Dato: 07.05.2026
Vår ref.: 26/00577-4
Deres ref.:
Saksbeh.: Stig Alfred Eikeland
Telefon:

Tillatelse til endring av traktorvei kl. 8 ref. vedtak sak 26/00577-2

Figure 1 viser endringen med rød tykk strek. Tidligere godkjente veier er tegnet med grønt.

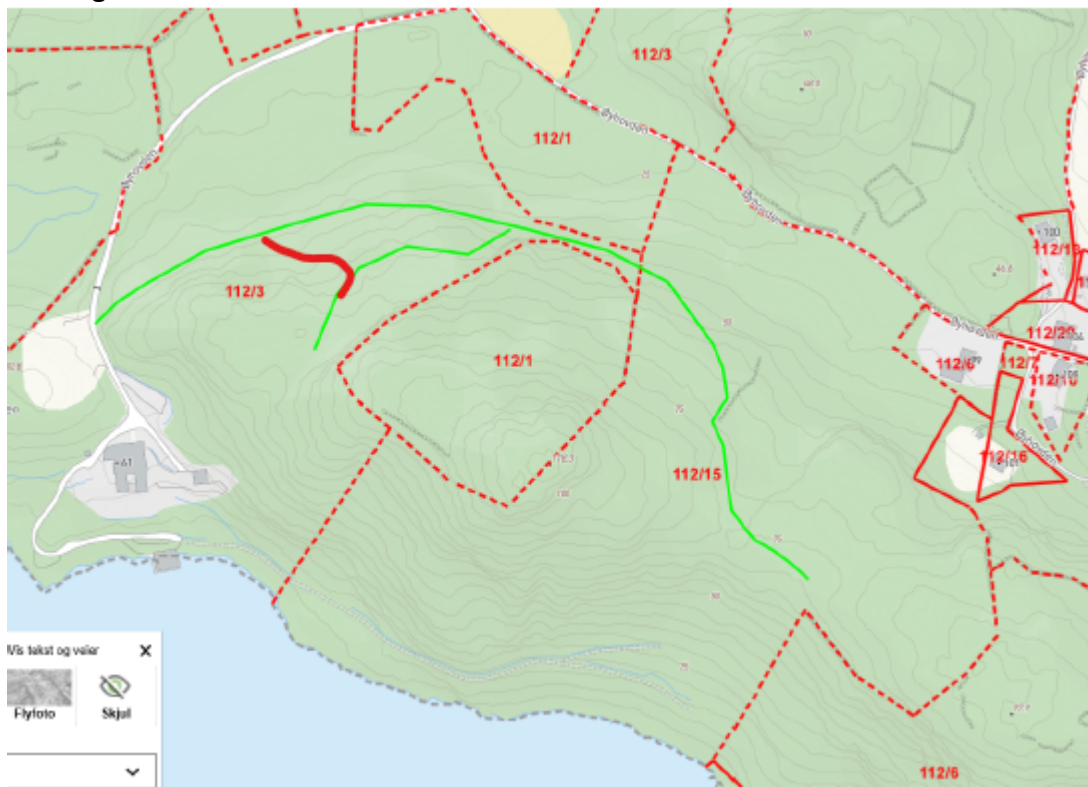
Viser til befaring i dag den 07.05.2026 på din eiendom. Det fremkom under befaringen at det ville være formålstjenlig både ut fra horisontal og vertikalkurvatur å legge om veien. Det er i utgangspunktet rom for å gjøre mindre tilpasninger innenfor rammene av gjeldene vedtak. I dette tilfellet vil endringen medføre en ny trase og det gjøres med bakgrunn av dette en mindre endring av gjeldene vedtak slik at utbygger kan være trygg på at ombygging lovlig kan gjennomføres.

Endringen vil medføre en bedre vinkel for utkjøring av lass mot tilstøtende veg. Dette gir i tillegg til bedre kurvatur og stigningsforhold en bedre løsning med tanke på vegens funksjon for utkjøring og adkomst.

Endringen vil ikke ha andre konsekvenser eller berøre andre forhold enn det som allerede er vurdert i gitte tillatelse. Det er derfor ikke behov for videre utredning enn det som allerede er gjort.

Med bakgrunn i ovenstående godkjennes omtalte endring.
